Informe LM-PI-UTT-004-15

ESTUDIO DE OBJECIONES PRESENTADAS POR LA COMISIÓN REVISORA DEL MOPT A LAS PROPUESTAS DE ACTUALIZACIÓN DE LAS SECCIONES 204 EXCAVACIÓN, TERRAPLENADO Y PEDRAPLENADO Y 301 SUBBASES Y BASES GRANULARES DEL CR- 2010

PARTE II

Gráfico N°1. Granulometrías propuestas para la actualización 2015

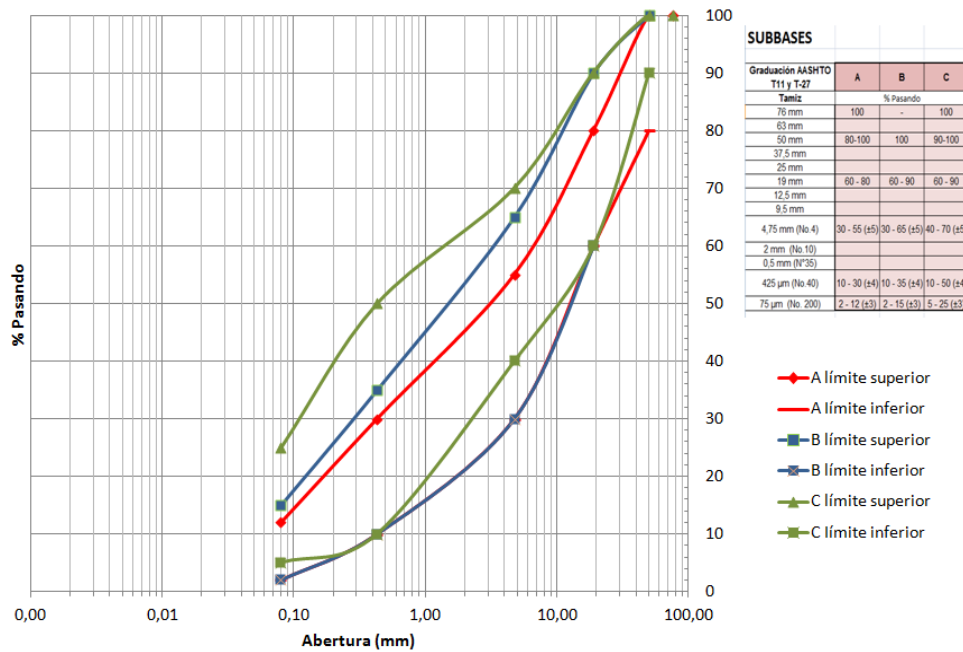
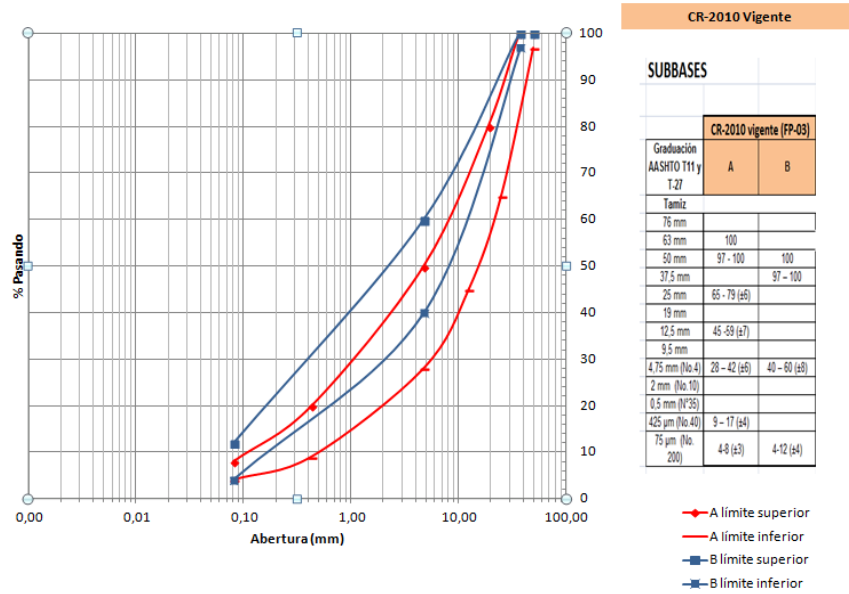
De acuerdo con el análisis realizado entre las granulometrías de subbase propuestas y las vigentes, se observa que en la parte gruesa de la curva (superior a la malla #4), los valores tienden a mostrar una mayor cantidad de gruesos que los vigentes en el CR-2010, mientras que en la parte final de la curva, existe una tendencia a contenidos mayores de finos. Se considera que se debe prestar atención a estos cambios para verificar si son apropiados.

Adicionalmente en la actualización de la sección 301 entregada al LanammeUCR se propone pasar de dos tipos de granulometrías de subbase a tres, sin embargo, las curvas A y B propuestas se traslapan, así como las curvas de la subbase B y C propuestas, por lo que se cuestiona la necesidad de contar con esa curva intermedia B, si se cuenta con dos curvas que abarcan granulometrías con tamaños distintos.

En el Gráfico N°2 se muestra la representación de las granulometrías para subbase vigentes del CR-2010, las cuales, de acuerdo con lo planteado anteriormente, se recomienda que se mantengan.

Gráfico N°3. Granulometrías de base granular propuestas para la actualización 2015

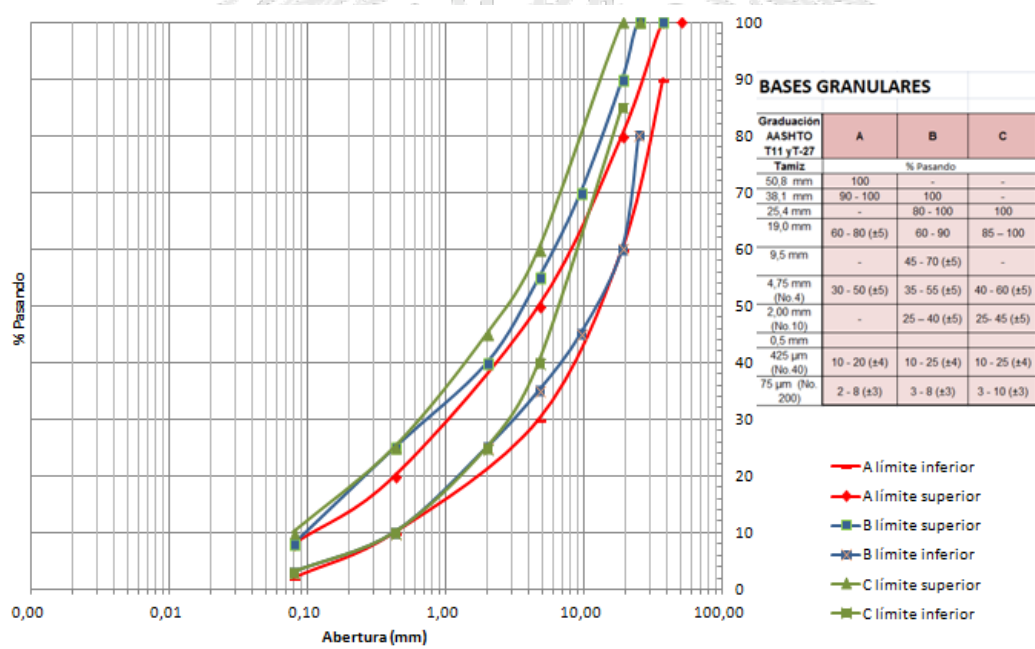
Todas las granulometrías propuestas para base granular presentan una tendencia a ser más gruesas que las vigentes en el CR-2010, además los cambios propuestos son más significativos pues en todas las curvas se presenta la introducción de tamaños de material que en las curvas vigentes no habían sido contemplados, que deben considerarse pues la base se puede convertir en un material con exceso de gruesos.

En el Gráfico N°4 se presentan las granulometrías para base granular que corresponden a las granulometrías vigentes en el CR-2010 y que por lo señalado anteriormente, se recomienda que se mantengan.
